QUADRO DELLE ESIGENZE MANUTENTIVE E DI ADEGUAMENTO NORMATIVO PER L'EDIFICIO

SMS Acquamarina (Nuovo Peep Viserba) - 0230

26-6-2023

923. Segnalazione aggiuntiva
n. 2

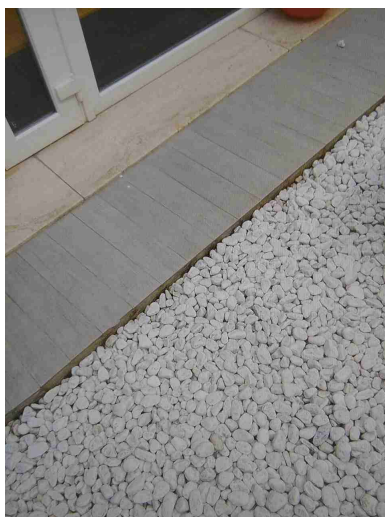
Cortiletto interno: il personale
segnala la presenza di insetti
infestanti

924. Segnalazione aggiuntiva
n. 3

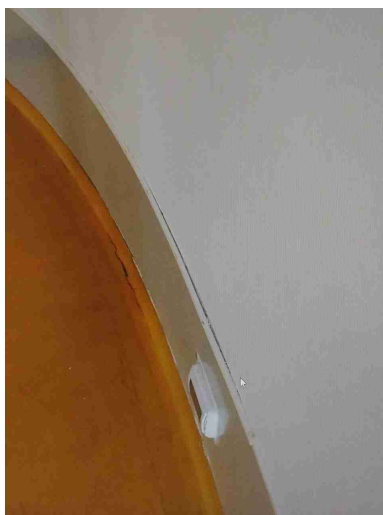
Salone: la cornice del
rivestimento a muro risulta
staccata (circa 2m)

932. Segnalazione aggiuntiva
n. 1

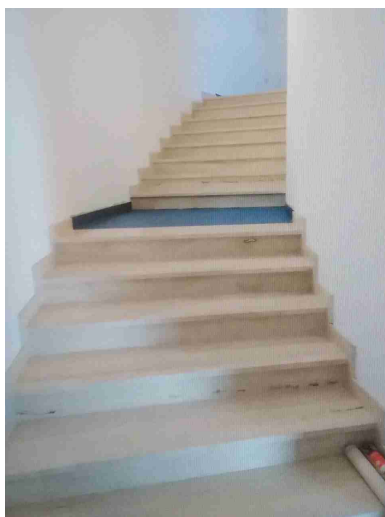
Ingresso soppalco salone:
sulla porta esterna é assente
il cartello di segnalazione
estintore all'interno

937. Nei gradini scivolosi sono presenti strisce antiscivolo?

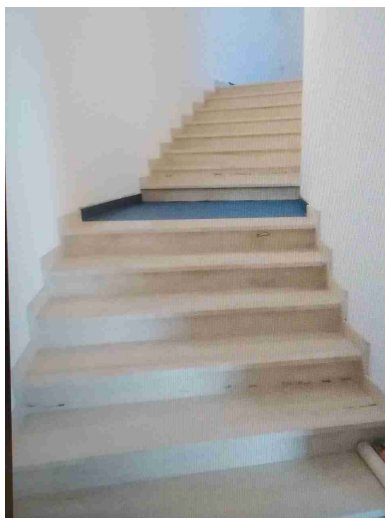
Scala accesso soppalco
salone: assenza di corrimano
lungo tutto lo sviluppo della
scala (circa 15m)

Scala accesso soppalco salone: assenza di strisce antiscivolo per tutti i gradini (circa 20 gradini)

938. Tutti i luoghi elevati sono muniti di parapetto normale?

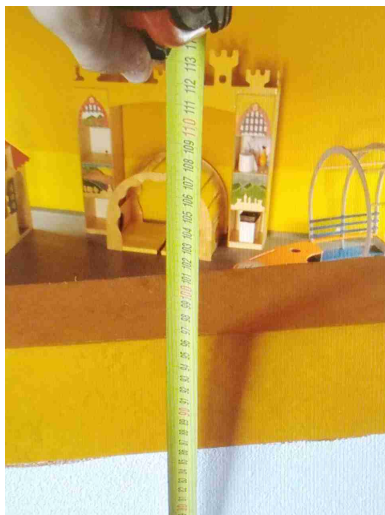
Soppalco salone: parapetto di altezza inferiore ad 1m (alzare di circa 10 cm per una lunghezza di circa 20m)

946. Segnalazione aggiuntiva
n. 1

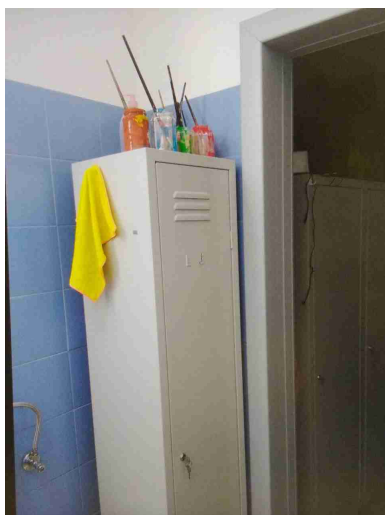
N. 55 armadi e armadietti
metallici non fissati a parete

951. Segnalazione aggiuntiva

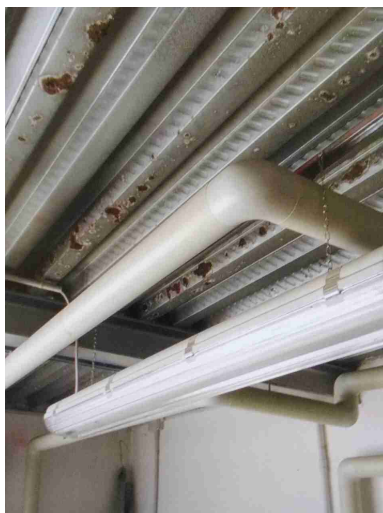
Locale centrale termica: n.2

plafoniere prive di doppio ancoraggio di sicurezza

1021. Funzionamento luci emergenza S.E. (solo emergenza)?

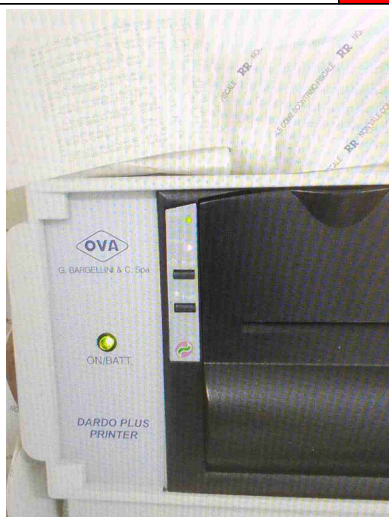
Locale tecnico quadri elettrici: presenza sistema automatico di test funzionamento luci di emergenza in guasto

N. 3 luci di emergenza non funzionanti

1068. Segnalazione aggiuntiva n. 2

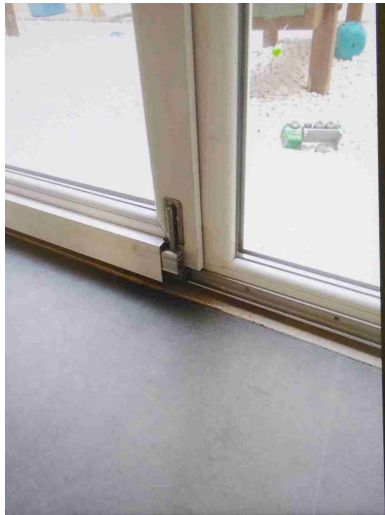
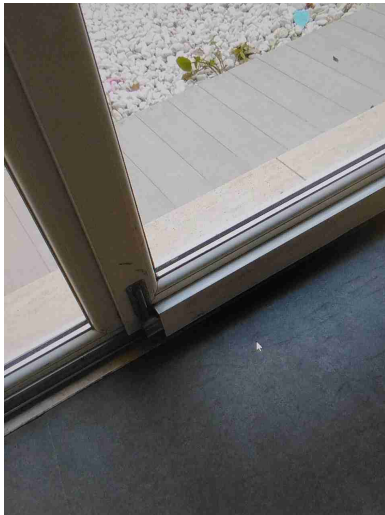
Porta locale centrale termica:
assenza cartello di divieto di
accesso ai non addetti e
assenza cartello estintore

Locale centrale termica:
soffitto metallico con diverse
parti arrugginite

1071. Le porte sono in buono stato?	No PRIORITA': MEDIA	Porta tra ingresso principale e salone: assenza di perno di fissaggio e soglia danneggiata

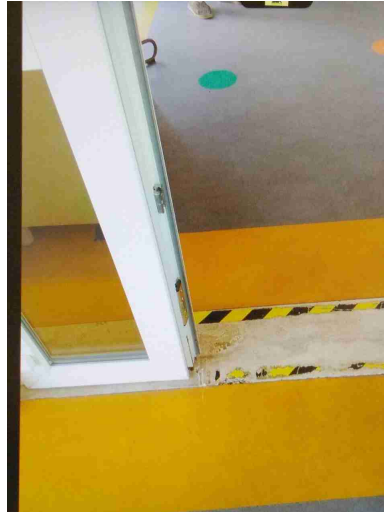
Struttura		
1070. Le finestre sono in buono stato?	No PRIORITA': ALTA	Porte finestre cortiletto: assente protezione per cardini Porta finestra salone: infisso non apribile in quanto bloccato da placche metalliche

1072. Le murature esterne e interne sono in buono stato?

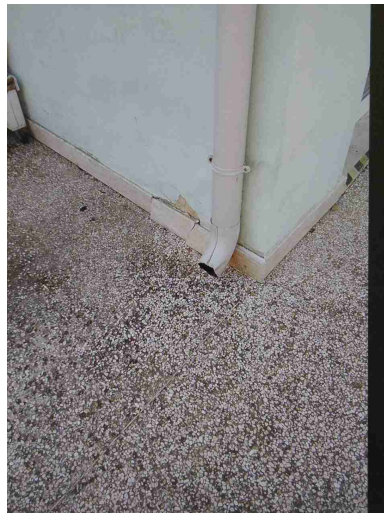
Perimetro esterno: distacco intonaco lungo tutto il perimetro del plesso scolastico (circa 200m fino ad 1m da terra)

1074. Le pavimentazioni esterne sono in buono stato?

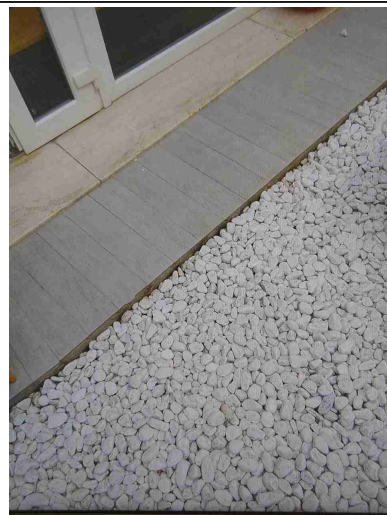
Aree esterne con ribassamento in più punti in corrispondenza di tombini e camminamenti (circa 40mq per 10cm di ribassamento)

Cortiletto interno: pavimentazione danneggiata in corrispondenza del pluviale

Cortiletto interno con ribassamento in più punti in corrispondenza del camminamenti (circa 30m per 10cm di ribassamento)

1075. La copertura e' integra?

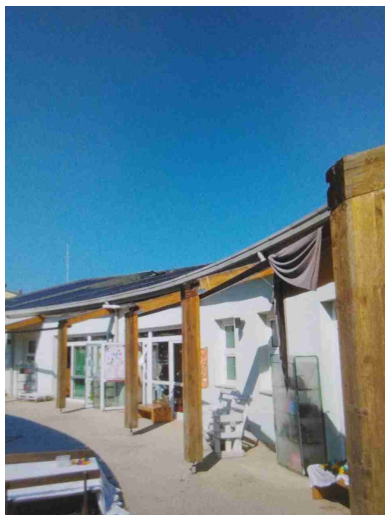
Pergolato esterno aule (lato giardino): mancante di struttura sostegno per ombreggianti, presenza spigoli vivi alla base dei pilastri, travi nelle parte terminale si presentano vistosamente deteriorate. (25 metri)

1076. Le aree esterne sono mantenute in buono stato?

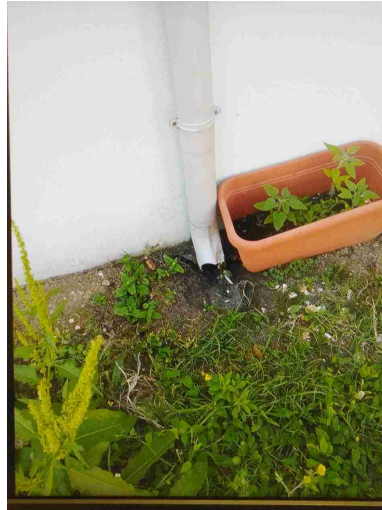
Rete divisoria cortile retro allentata in diversi punti (circa 8m)

Cortile retro: prato non sfalcato e arbusti non potati (circa 5000mq)

1078. Non sono presenti infiltrazioni o umidità di risalita?

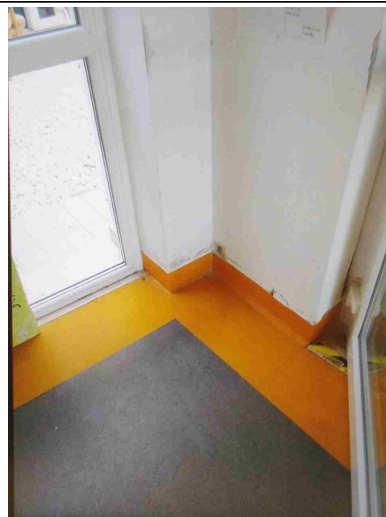
Locale centrale termica: le pareti presentano umidità di risalita fino ad 1m da terra (circa 30mq)

Cortiletto interno: le pareti interne ed esterne presentano umidità di risalita fino ad 1m da terra (circa 60m)

Salone: le pareti presentano umidità di risalita fino ad 1m da terra (circa 60m)

Aula gialla: presenza infiltrazioni dal soffitto (circa 10mq)

1081. Segnalazione aggiuntiva n. 3	No PRIORITA': ALTA	Lato cortile interno: intonaco ammalorato Area giochi esterna: ombrellone con base di fissaggio a terra parzialmente danneggiata Area giochi esterna: tappeto colore blu con diverse parti distaccate

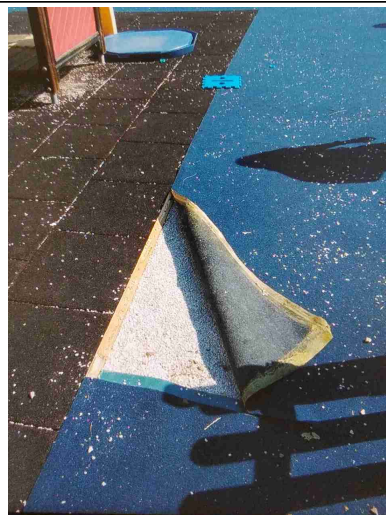
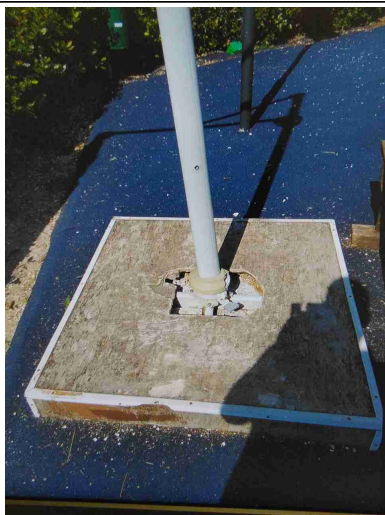
Cortile esterno lato ingresso:
supporto cestino rifiuti in
precario equilibrio con rischio
ribaltamento
Area giochi: tappeto
antitrauma incompleto

Rete esterna lato piazza
mercato: ombreggiante divelto
(circa 30m)

Struttura		
1080. Segnalazione aggiuntiva n. 2	No PRIORITA': MEDIA	Zona ingresso esterno: presenza di crepe e fessurazioni sulla muratura Esterno aula gialla: presenza di crepe e fessurazioni sulla muratura Zona interno ingresso principale: n. 4 aree con presenza di crepe e fessurazioni sulla muratura

1087. Segnalazione aggiuntiva n. 1

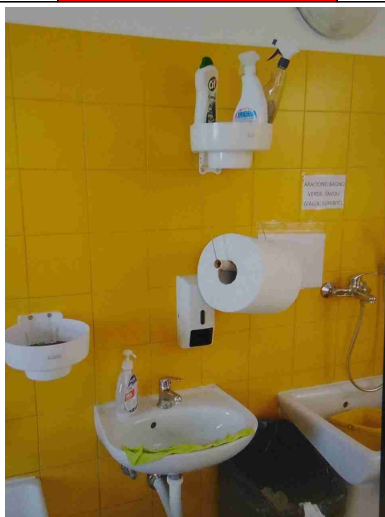
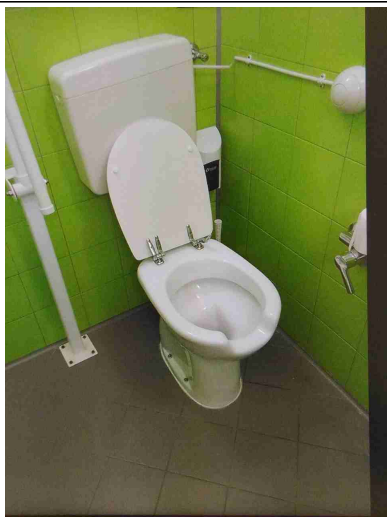
WC aula verde e aula blu: il personale riferisce che i miscelatori dei lavandini risultano mal funzionanti quando portati in erogazione acqua fredda (l'acqua risulta molto calda)

Cortile retro: pozzetto irrigazione rotto e tombino rotto

Impianto irrigazione: il personale docente riferisce che la possibile non attivazione dell'impianto

1089. Segnalazione
aggiuntiva n. 3

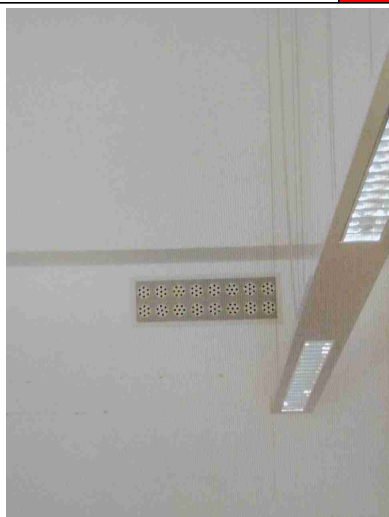
WC salone senza ciambella.

WC sezione gialla e
arancione: n. 7 portarotoli
carta igienica rotti e n. 1
portarotoli carta mani rotto

WC sezione gialla e arancione
: n. 10 cassette
wc con coperchio in ceramica
con pericolo di caduta

1100. L'impianto elettrico nelle sue componenti e' integro -
SMS Acquamarina (Nuovo Peep Viserba) - 0230

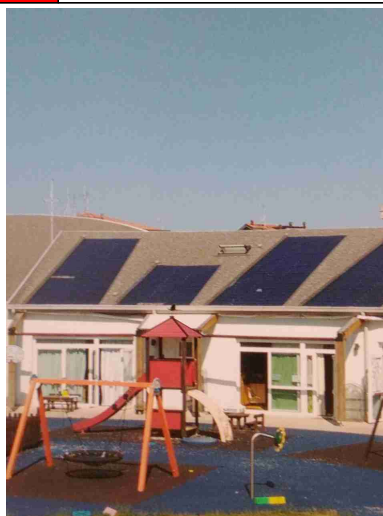
Il personale riferisce, come da indicazioni dei termostati all'interno delle aule, che l'impianto di climatizzazione non funziona da tempo

WC salone: lampada con plafoniera assente
